Smart-telecaster HD View アップデートのご案内

◀ □ Smart-telecaster HD View V3.7.2 ⇒ V3.9.0

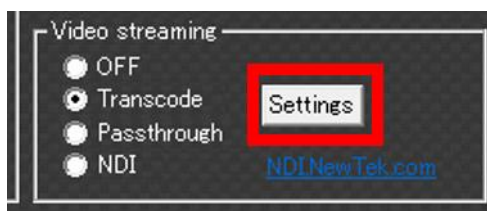
1. Windows10 Pro 環境下において、受信映像信号 1080i59.94 のリップシンクを改善しました。
2. Video streaming の「Transcode」機能について、配信先でのリップシンクを向上させました。
3. Ch 選択切り替え用のキーボードショートカットを変更しました。
「Alt キー+F1,F2,F3,F4」から「Alt キー+1,2,3,4」に変更されています。
4. アプリケーションが NTSC/PAL の両対応になりました。
NTSC 系、PAL 系の映像のどちらも受信することができます。
5. 受信映像を再配信する機能について、仕様を変更しました。
それに伴い名称及び UI が変更され、Setting メニューの右下「Others」の下に「Video streaming」が追加されています。
変更後のメニューについては次ページをご参照ください。

- i. OFF:再配信機能を利用しません。
- ii. Transcode:H.265 から H.264 に変換し、再配信します。
Youtube や facebook に live 配信することができます。
設定については「Setting」ボタンから行うことができます。

- iii. Passthrough:H.265 ストリームを変換せずに再配信します。
Xprotect®と連携することができます。
これに伴い H.264RTSP 再配信機能は廃止されています。
※Passthrough 機能を使用するためには送信機側のバージョンアップが必要です。
詳しくは弊社営業までお問い合わせください。
- iv. NDI:NDI 出力することができます。
